2024.8.8

TITLE: Sheet_1		REV: 1.0
嘉立创EDA	Company: Your Company	Sheet: 1/1
	Date: 2024-01-10	Drawn By: Denjhang

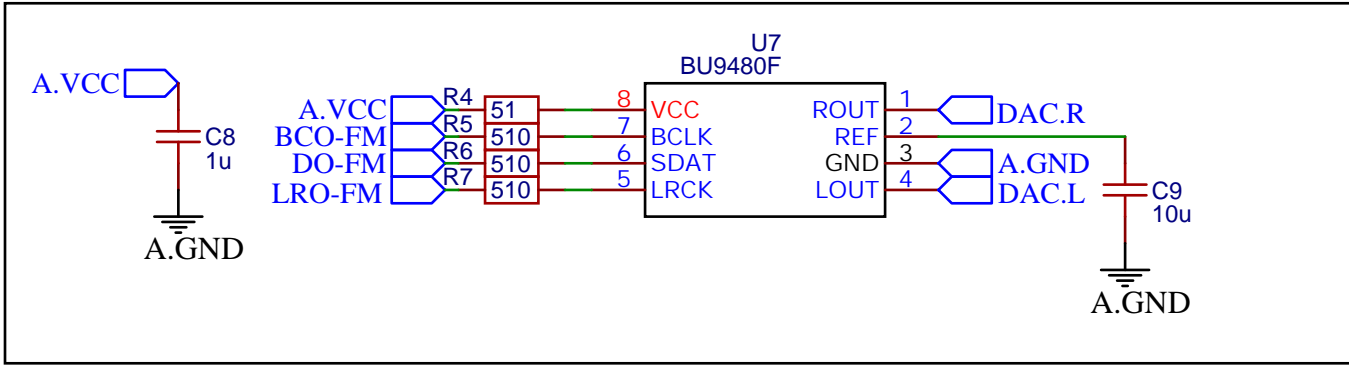
此方案生成的偏置电压反而不如两个100k电阻的精确

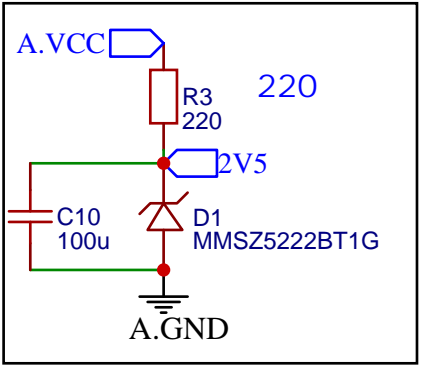
第一级可用山寨LM358，第二级可用原装LM358
第一级用原装LM358将导致破音，可见LM358有多垃圾，单电源5倍放大都做不到。
